# Nota beantwoording zienswijzen eerste wijziging omgevingsplan cultureel erfgoed

Het ontwerpbesluit tot wijziging van omgevingsplan Dordrecht voor het thema cultureel erfgoed heeft van 15 februari 2024 tot en met 27 maart 2024 voor een ieder ter inzage gelegen. Tijdens deze periode zijn er twee zienswijzen ingediend. Deze zienswijzen vormen aanleiding het ontwerpbesluit op onderdelen aan te passen. Daarnaast is er ambtshalve aanleiding tot beperkte redactionele aanpassingen van het omgevingsplan.

AMK/PAB 6427 Huis te Merwede + AMK/PAB 16206 Tiendschuur Huis te Merwede

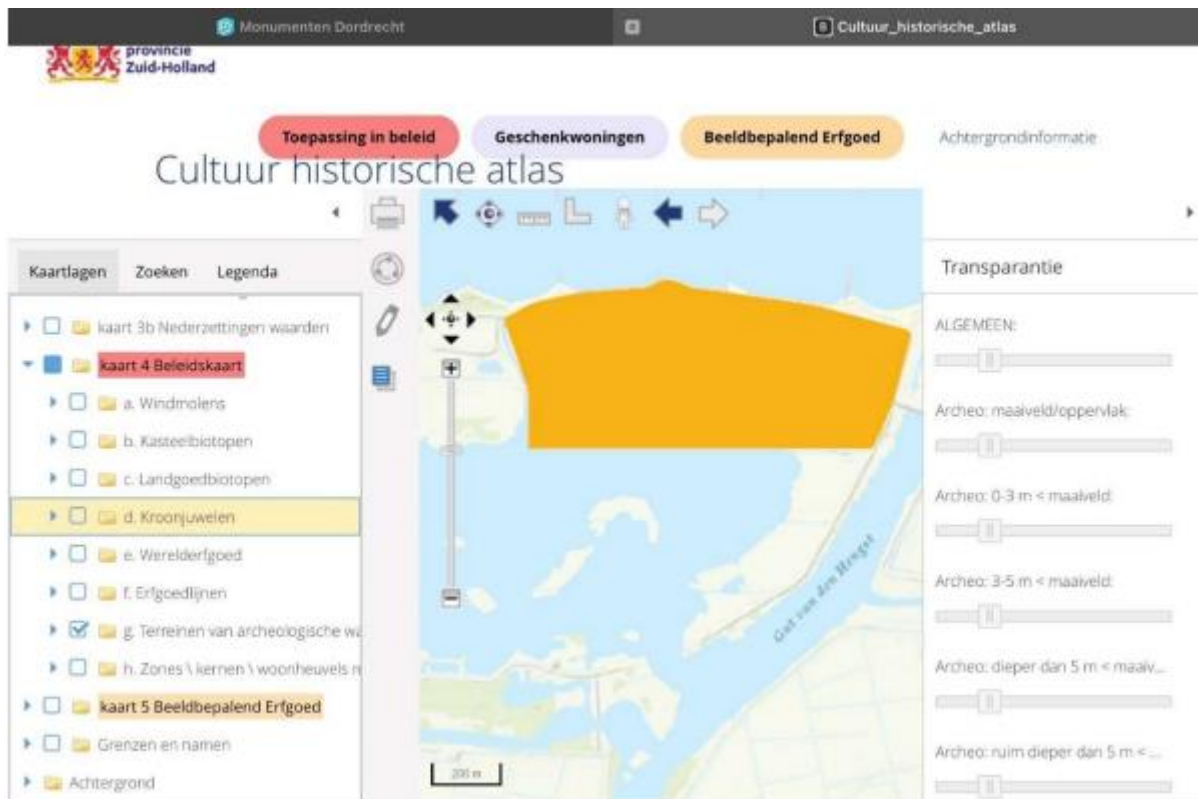
Op grond van archeologisch onderzoek is aangetoond dat de archeologische waarden op de bovenstaande locaties aanwezig zijn vanaf 100 cm-mv (huis) en in de rivierbedding van de Beneden Merwede (schuur). AMK/PAB 16206 is alleen 2x bij extreem laag water (in Rijkswater) gezien.

De locaties in kwestie liggen beide op de oude oever van de rivier de Merwede. Binnen 30 of 40 cm-mv zijn er zeker geen archeologische waarden aanwezig. Het verschil van 10 cm is voor deze locaties in de praktijk dan ook niet relevant.

NB: De locatie en omvang van AMK/PAB 16206 (tiendschuur) is onduidelijk. De fundering is alleen bij extreem laag water gezien en dus alleen schetsmatig gedocumenteerd (in 1817 en 1964). Een terreingrens is hier feitelijk niet aan te geven. De contour in de CHA-PZH is inmiddels wel in het werkingsgebied Archeologie 1 overgenomen/aangepast. Voor het terrein 6427 (huis) zijn wel plannen ontwikkeld, maar deze zijn niet gerealiseerd, mede vanwege de Rijksmonumentale status van het bovengrondse deel van het Huis.

### Kaartbeeld cultuurhistorische waarden

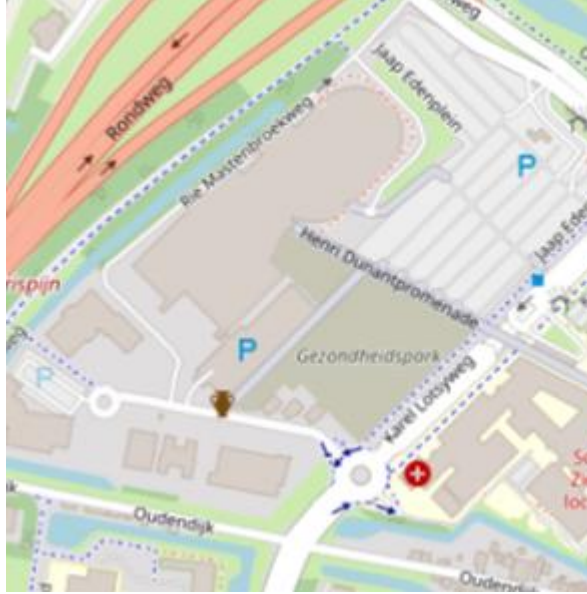
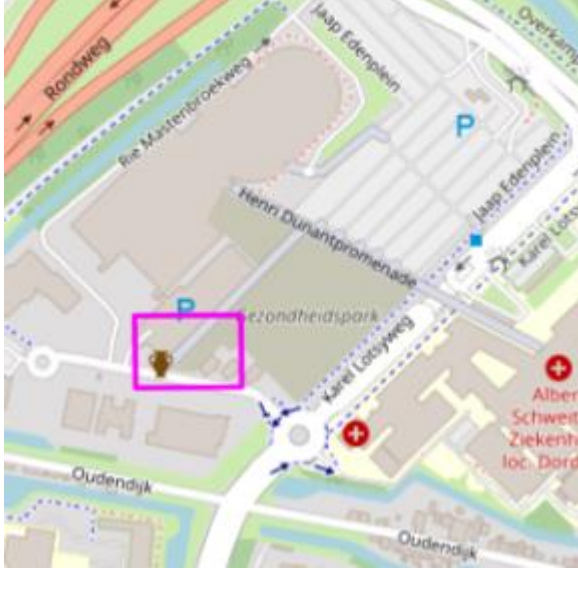
Tot slot heeft u ook nog voorgesteld om bescherming te bieden aan de 27 verhoefslagpalen die te vinden zijn op de ringdijk van het Eiland van Dordrecht. Na een check van de gemeente is gebleken dat het niet om 27 maar om 37 verhoefslagpalen gaat.

*De gemeente acht uw zienswijze betreffende de bescherming van de verhoefslagpalen gegrond en zal het omgevingsplan op dit onderdeel aanpassen door aan de verhoefslagpalen de status "cultuurhistorische waarde" toe te kennen.*

<p>Bouwwerken zonder de aanduiding "cultuurhistorische waarden".</p>	<p>Toevoeging van de aanduiding "cultuurhistorische waarden" aan bouwwerken: 37 verhoefslagpalen aan de Zeedijk in het buitengebied hebben de aanduiding "cultuurhistorische waarden" gekregen, zoals in de bovenstaande afbeelding als voorbeeld is geïllustreerd.</p>

### Kaartbeelden archeologie

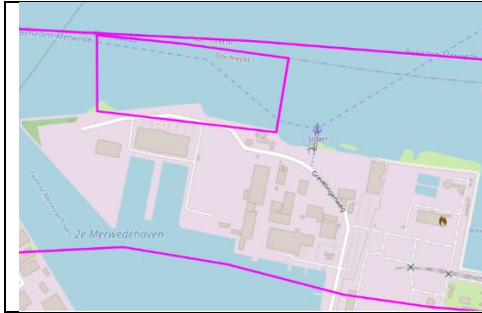
Tot slot geeft u aan dat niet alle locaties met hoge of zeer hoge bekende archeologische waarden door de gemeente correct zijn opgenomen in lijn met de geometrische begrenzing zoals opgenomen in artikel 7.69 van de ZHOV.

*De gemeente kan instemmen met uw zienswijze op dit onderdeel en zal het omgevingsplan hierop aanpassen. Het gaat dan om 1 onjuist overgenomen locatie (AMK 16206 Tiendschuur Huis te Merwede) waarvan de locatie en contour zijn gecorrigeerd, en 1 ontbrekende locatie die weer is toegevoegd (AMK 16210 Verdrongen dorp Wolbrandskerke).*

<p>Locatie zonder de aanduiding "Archeologische waarde 1" (Gezondheidspark Middenzone).</p>	<p>Toevoeging van de aanduiding "Archeologische waarde 1" aan de locatie Gezondheidspark Middenzone.</p>
